PROVINCIA DI REGGIO EMILIA

Oggetto: Parere relativo alla Valutazione d'Impatto Ambientale del "Progetto per la realizzazione dell'Autostrada Regionale Cispadana, dal casello di Reggiolo-Rolo sulla A22 al casello di Ferrara Sud sulla A13".

parere **favorevole** alla realizzazione dell'opera in esame a condizione che vengano rispettate le seguenti **prescrizioni**:

ALLEGATO 1

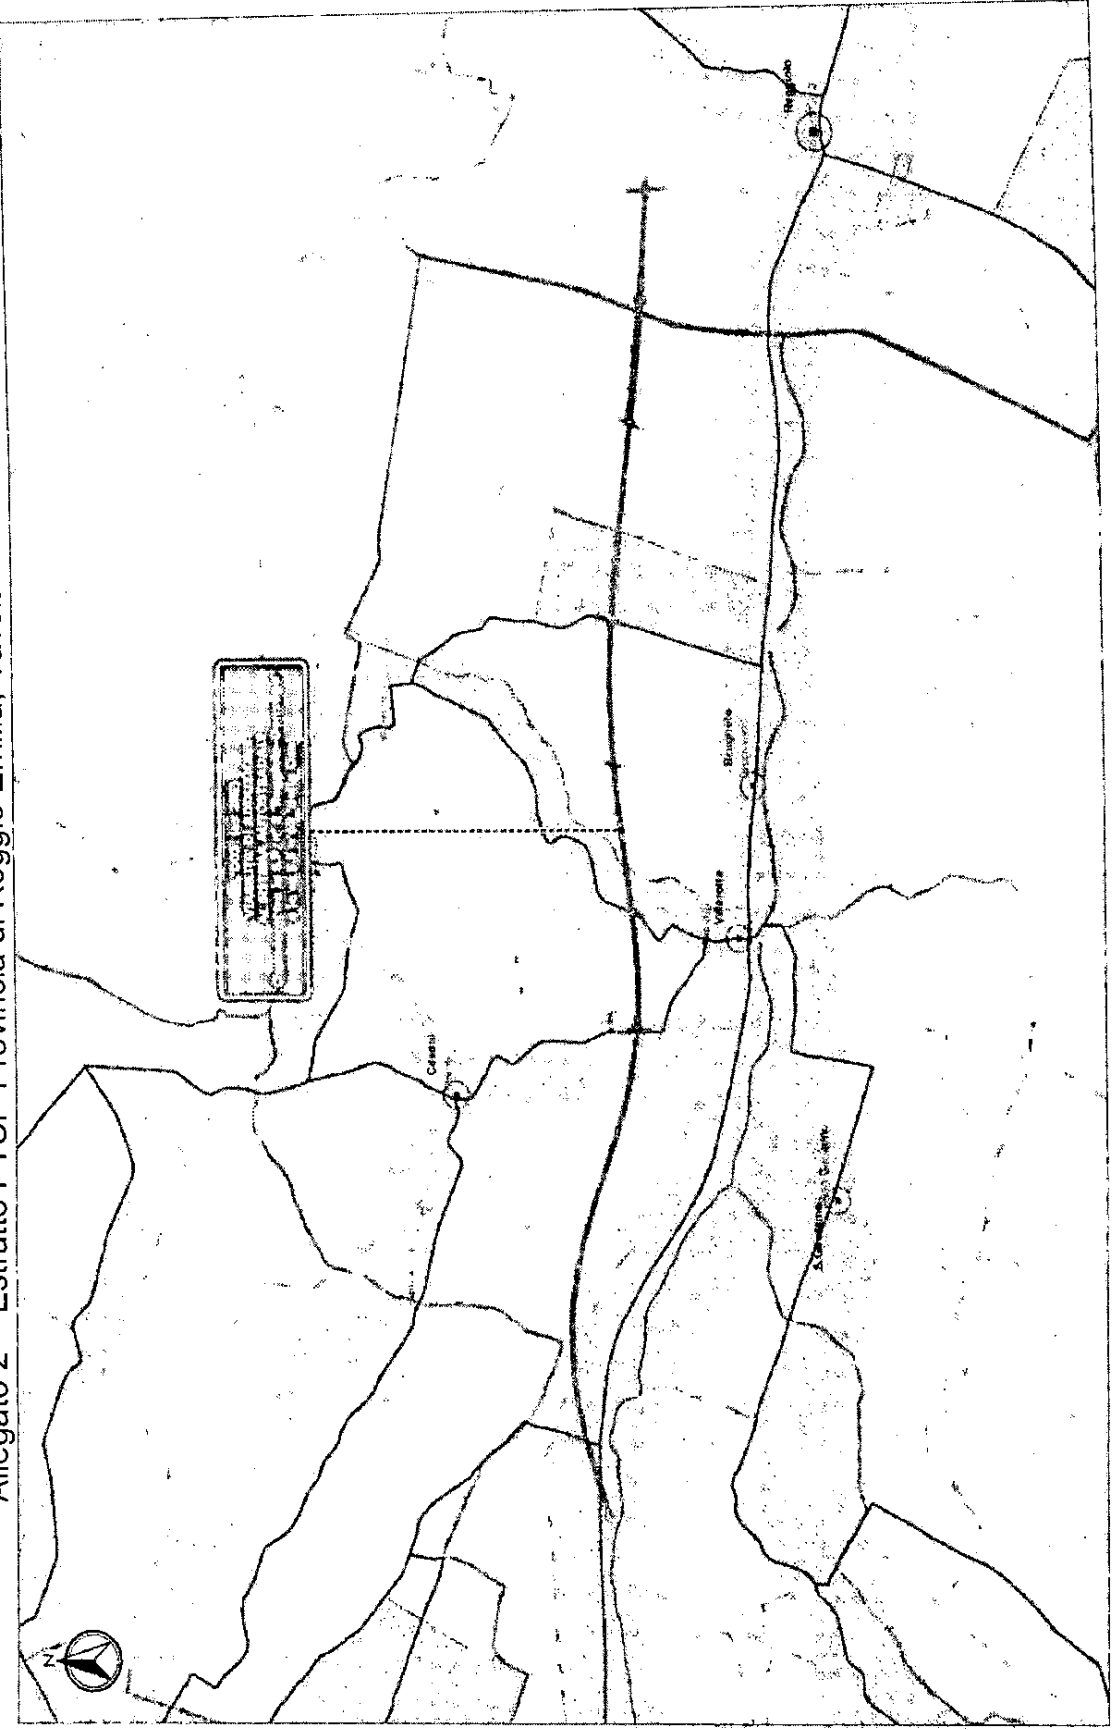
- 1) in riferimento alla sopracitata "Variante a sud dell'abitato di Villanova dalla S.P.43 a est dell'abitato fino ad ovest dell'A22, anche in complanare al tracciato autostradale" in comune di Reggiolo, si evidenzia che il tracciato dell'infrastruttura Cispadana, indicato nel progetto definitivo, non tiene in considerazione la possibilità di inserire in fregio ad esso la citata Variante di Villanova di Reggiolo.

Si evidenzia altresì che in alcuni tratti, in particolare in prossimità di strada Fantozza, lo spazio lasciato a nord del tracciato della Cispadana per l'affiancamento del tracciato della Variante non sembra essere sufficiente, anche in relazione a possibili sviluppi e ampliamenti futuri della Cispadana stessa.

Inoltre in corrispondenza dello svincolo Reggiolo-Rolo occorre mantenere lo spazio per il passaggio della Variante sotto allo svincolo medesimo, utilizzando l'esistente sottopasso e parte dell'area di sedime dell'attuale casello autostradale (che verrà dismesso) per consentire il raccordo della Variante con la S.P.43. In aggiunta, si chiede che il progetto definitivo venga integrato con il prolungamento degli scatolari dei sottopassi, e con la messa in protezione degli eventuali sottoservizi, al tracciato

- autostradale cispadano in modo da consentire l'attraversamento anche da parte della citata Variante a sud di Villanova in quanto ad essa complanare (allegato 1);
